**Verslag huishoudelijke elektrische installatie op laagspanning en zeer lage spanning****Algemeen:**

Referentie: 008-20261007-04	Datum controle: 07/10/2026
Keurder: 008

Eigenaar: Onbekend	EAN-code: 541449206002550830
Adres installatie: Wilgenstraat 92, 3530 - Houthalen-Helchteren	Nummer teller(s): 1LGZ0576189403
Distributienetbeheerder installatie: Fluvius	
Datum uitvoering installatie:	☒ Vóór 01/10/1981 ☐ Tussen 01/10/1981 en 01/06/2020 ☐ Vanaf 01/06/2020
Type:	☒ Wooneenheid ☐ Niet-huishoudelijk ☐ PV ☐ Batterij ☐ Laadpaal

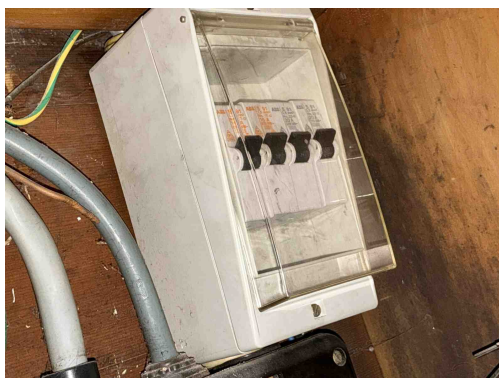
B17 - De voedingsspanning is niet op elk bord vermeld (Boek 1: 3.1.3.3).

B04 - De aanduiding van de kringen, klemmen en/of schakelapparatuur ontbreekt, is onjuist of is onvolledig (Boek 1: 3.1.3.1/5.1.6.1).

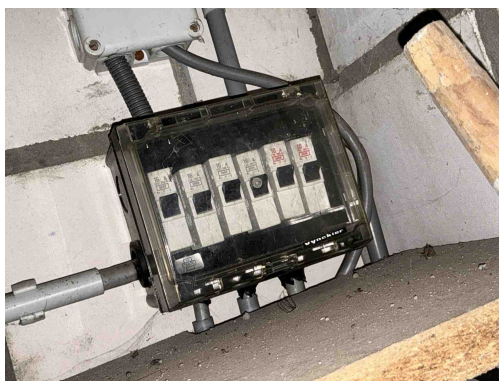
B17 - De voedingsspanning is niet op elk bord vermeld (Boek 1: 3.1.3.3).

B04 - De aanduiding van de kringen, klemmen en/of schakelapparatuur ontbreekt, is onjuist of is onvolledig (Boek 1: 3.1.3.1/5.1.6.1).

B06 - Het elektrisch verdeelbord heeft niet de minimale beschermingsgraad IPXX-B in een gewone ruimte (Boek 1: 4.2.2.3).

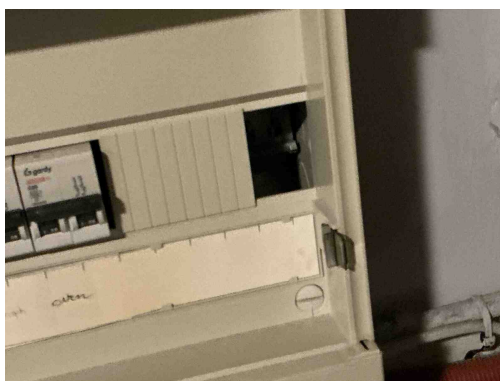
B17 - De voedingsspanning is niet op elk bord vermeld (Boek 1: 3.1.3.3).

B04 - De aanduiding van de kringen, klemmen en/of schakelapparatuur ontbreekt, is onjuist of is onvolledig (Boek 1: 3.1.3.1/5.1.6.1).

B06 - Het elektrisch verdeelbord heeft niet de minimale beschermingsgraad IPXX-B in een gewone ruimte (Boek 1: 4.2.2.3).

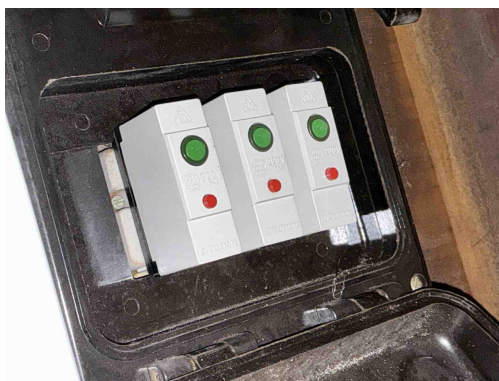
B06 - Het elektrisch verdeelbord heeft niet de minimale beschermingsgraad IPXX-B in een gewone ruimte (Boek 1: 4.2.2.3).
Opmerking: Oa bord 1, bord 4, bord 3,...

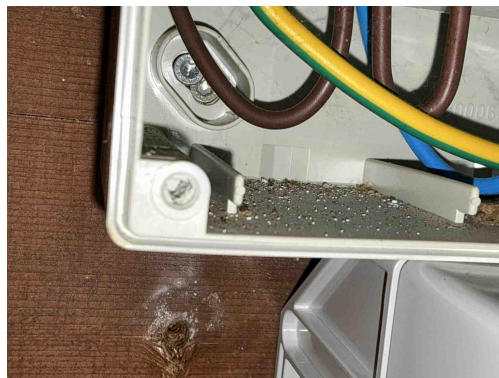
B30 - De houder van de beveiliging in een huishoudelijke ruimte is niet voorzien van aangepaste kalibreerelementen (Boek1: 5.3.5.5).
Opmerking: Oa bord 2, bord 3

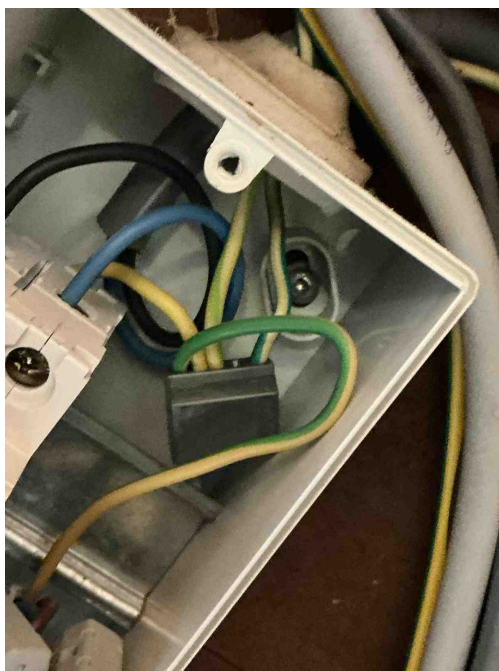
T21a - Het elektrisch materieel is niet geplaatst volgens de voorschriften van de fabrikant/ regels van goed vakmanschap. (Boek 1: 1.4.1.3) Oa ophangvijen elektrisch verdeelbord niet afgedekt. Zie klasse II toestel.

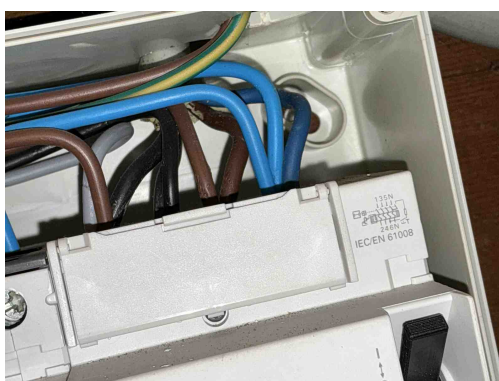
T21a - Het elektrisch materieel is niet geplaatst volgens de voorschriften van de fabrikant/ regels van goed vakmanschap. (Boek 1: 1.4.1.3) Oa ophangvijzen elektrisch verdeelbord niet afgedekt. Zie klasse II toestel.

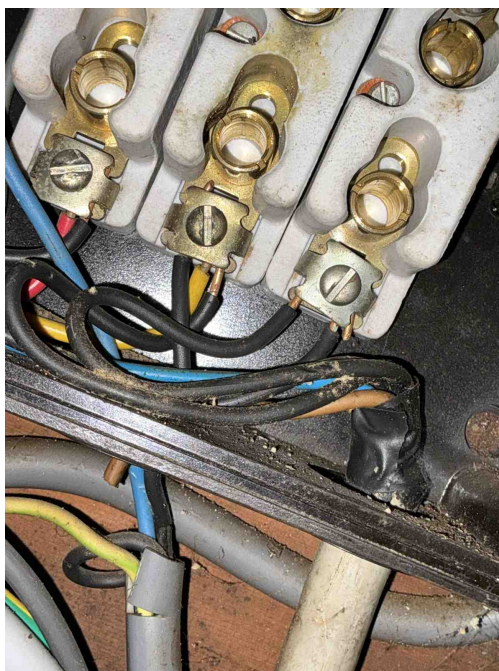
T21e - Het elektrisch materieel is niet geplaatst volgens de voorschriften van de fabrikant / regels van goed vakmanschap. (Boek 1: 1.4.1.3) Oa meer dan 2 geleiders van van dezelfde sectie geplaatst in 1 module van een beveiligingsinrichting. Dit geeft een verhoogd risico op vonkvorming.

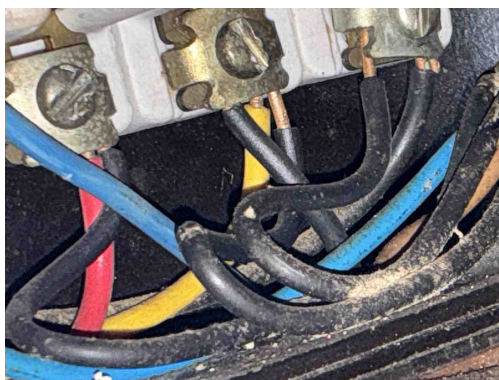
T21e - Het elektrisch materieel is niet geplaatst volgens de voorschriften van de fabrikant / regels van goed vakmanschap. (Boek 1: 1.4.1.3) Oa meer dan 2 geleiders van van dezelfde sectie geplaatst in 1 module van een beveiligingsinrichting. Dit geeft een verhoogd risico op vonkvorming.

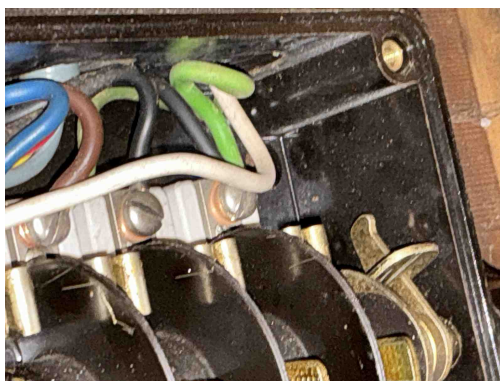
C18 - Het gebruik van een geïsoleerde geleider met de geel/groene kleurencombinatie als actieve geleider is niet toegestaan (Boek 1: 5.1.6.2).

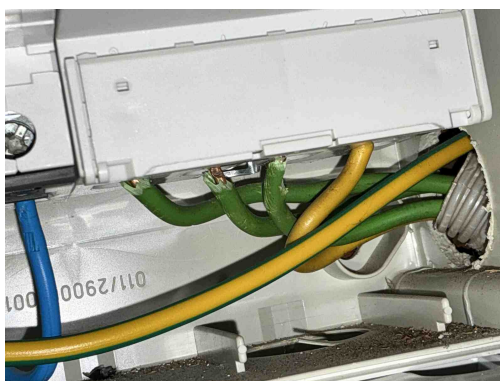
C18 - Het gebruik van een geïsoleerde geleider met de geel/groene kleurencombinatie als actieve geleider is niet toegestaan (Boek 1: 5.1.6.2).

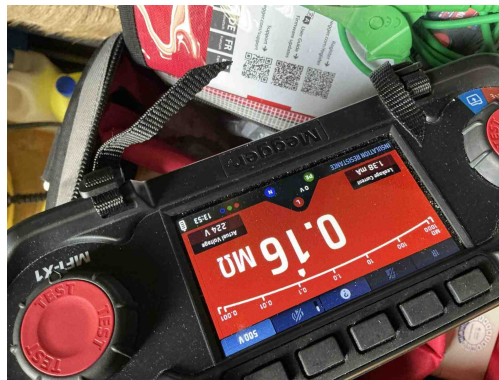
C18 - Het gebruik van een geïsoleerde geleider met de geel/groene kleurencombinatie als actieve geleider is niet toegestaan (Boek 1: 5.1.6.2).

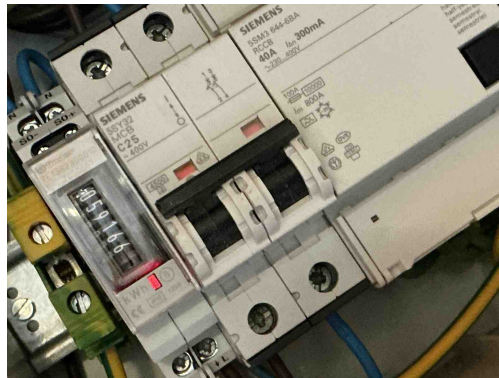
I01 - De waarde van de isolatieweerstand per kring dient tenminste 0,50 Mohm ($1000 \times U_{\text{test}}$) te zijn (Boek 1: 6.4.5.1).
Opmerking: Oa automaat C25 bord 1 geeft een waarde van 0,16 Mohm

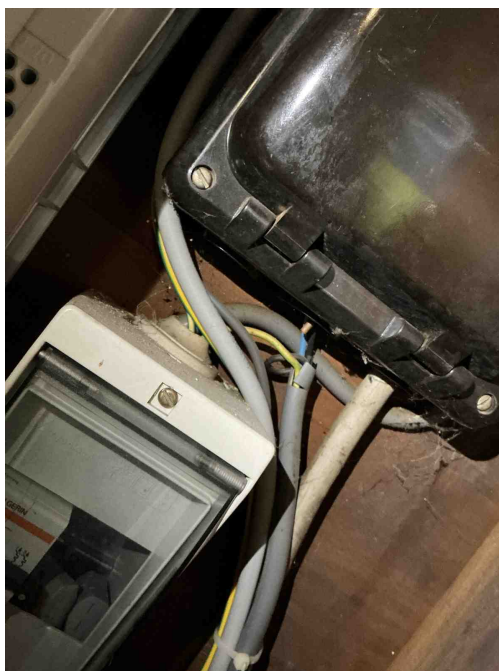
I01 - De waarde van de isolatieweerstand per kring dient tenminste 0,50 Mohm ($1000 \times U_{\text{test}}$) te zijn (Boek 1: 6.4.5.1).
Opmerking: Oa automaat C25 bord 1 geeft een waarde van 0,16 Mohm

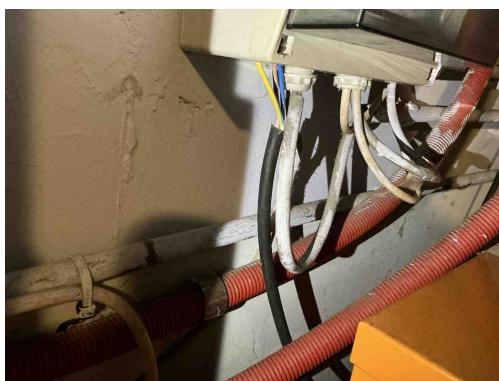
C21 - Het gebruik van geleiders van het type VOB, zonder bijkomende afscherming is niet toegestaan (Boek 1: 5.2.9.6).
Opmerking: Oa garage,

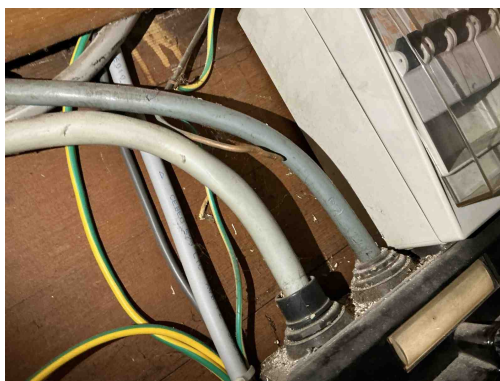
C21 - Het gebruik van geleiders van het type VOB, zonder bijkomende afscherming is niet toegestaan (Boek 1: 5.2.9.6).
Opmerking: Oa garage,

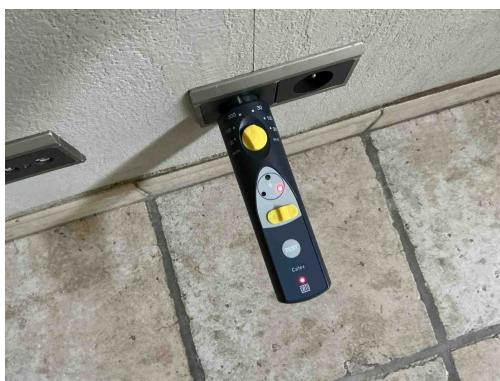
C21 - Het gebruik van geleiders van het type VOB, zonder bijkomende afscherming is niet toegestaan (Boek 1: 5.2.9.6).
Opmerking: Oa garage,

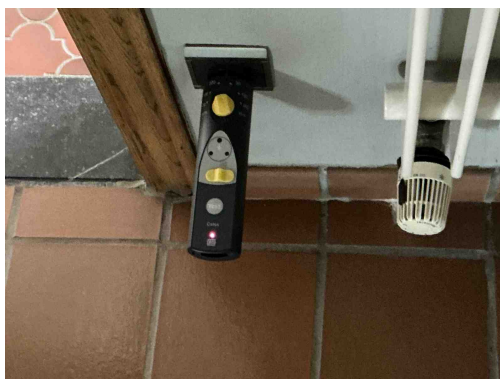
A16 - Er is geen continuïteit van de beschermingsgeleider van de contactdoos (Boek 1: 5.4.3.4).
Opmerking: Oa algemeen,

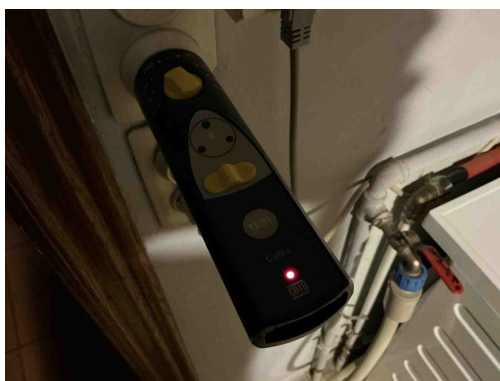
A16 - Er is geen continuïteit van de beschermingsgeleider van de contactdoos (Boek 1: 5.4.3.4).
Opmerking: Oa algemeen,

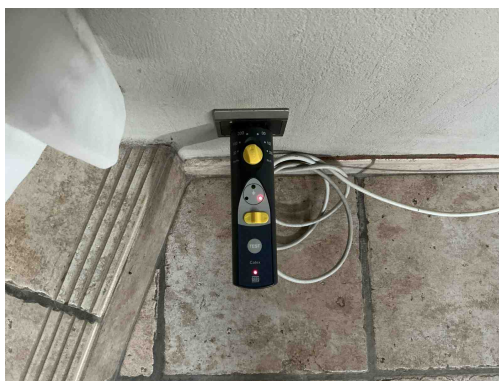
A16 - Er is geen continuïteit van de beschermingsgeleider van de contactdoos (Boek 1: 5.4.3.4).
Opmerking: Oa algemeen,

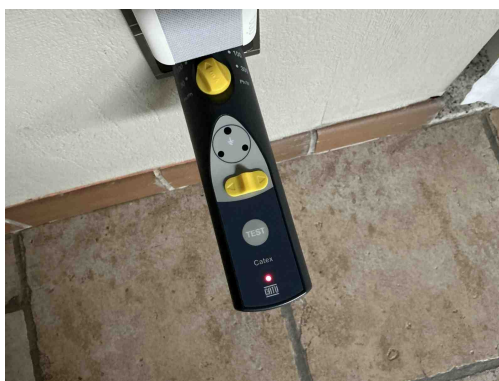
A16 - Er is geen continuïteit van de beschermingsgeleider van de contactdoos (Boek 1: 5.4.3.4).
Opmerking: Oa algemeen,

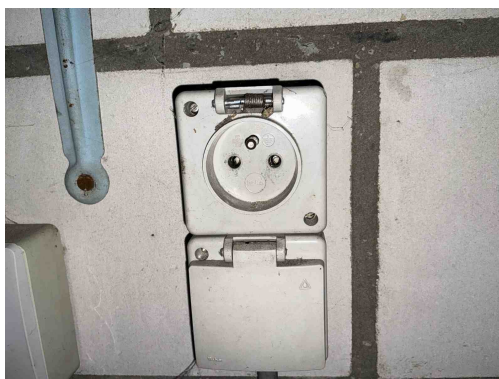
T09 - Bepaalde contactdozen en/of schakelaars zijn beschadigd (Boek 1: 1.4.1.3).

T11 - De contactdozen waarvan de toegekende stroomsterkte maximaal 16A en de toegekende spanning maximaal 250V bedraagt en niet bedoeld zijn voor de voeding van een of meerdere verbruikstoestellen voor een specifiek doel en niet geplaatst zijn in of op schakel- en verdeelborden, beschikken niet of IPXX-D (incl. gemeenschappelijke delen residentieel geheel) (Boek 1: 4.2.2.3/5.3.5.2).

D16 - Er is geen ondergeschikte diff. van max. 30 mA geplaatst voor de beveiliging van de contactdozen niet bestemd voor de voeding van vaste of vast opgestelde toestellen en machines (incl. gemeenschappelijke delen residentieel geheel) (Boek 1: 4.2.4.3).

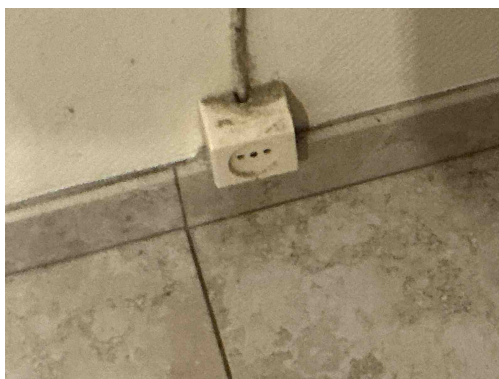
T11 - De contactdozen waarvan de toegekende stroomsterkte maximaal 16A en de toegekende spanning maximaal 250V bedraagt en niet bedoeld zijn voor de voeding van een of meerdere verbruikstoestellen voor een specifiek doel en niet geplaatst zijn in of op schakel- en verdeelborden, beschikken niet of IPXX-D (incl. gemeenschappelijke delen residentieel geheel) (Boek 1: 4.2.2.3/5.3.5.2).

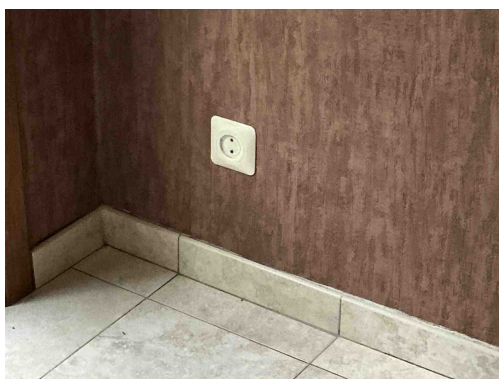
D16 - Er is geen ondergeschikte diff. van max. 30 mA geplaatst voor de beveiliging van de contactdozen niet bestemd voor de voeding van vaste of vast opgestelde toestellen en machines (incl. gemeenschappelijke delen residentieel geheel) (Boek 1: 4.2.4.3).

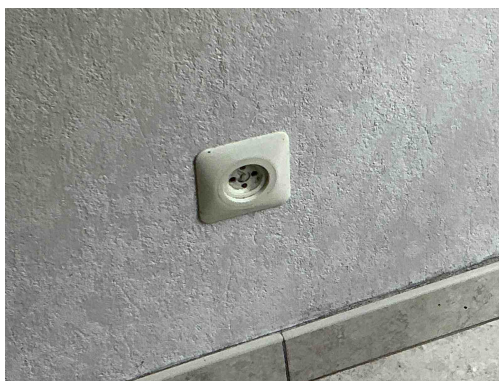
D16 - Er is geen ondergeschikte diff. van max. 30 mA geplaatst voor de beveiliging van de contactdozen niet bestemd voor de voeding van vaste of vast opgestelde toestellen en machines (incl. gemeenschappelijke delen residentieel geheel) (Boek 1: 4.2.4.3).

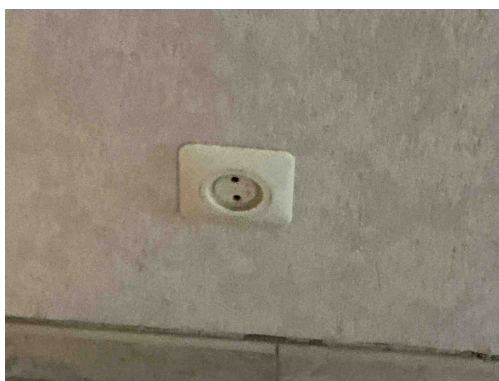
D16 - Er is geen ondergeschikte diff. van max. 30 mA geplaatst voor de beveiliging van de contactdozen niet bestemd voor de voeding van vaste of vast opgestelde toestellen en machines (incl. gemeenschappelijke delen residentieel geheel) (Boek 1: 4.2.4.3).

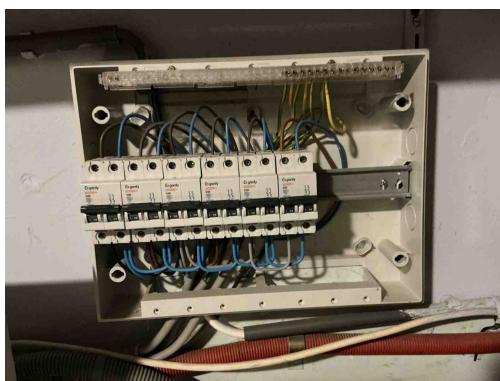
A05 - De waarde van de spreidingsweerstand van de aardverbinding is te hoog (Boek 1: 5.4.2).
Opmerking: Oa 62,7 Ohm
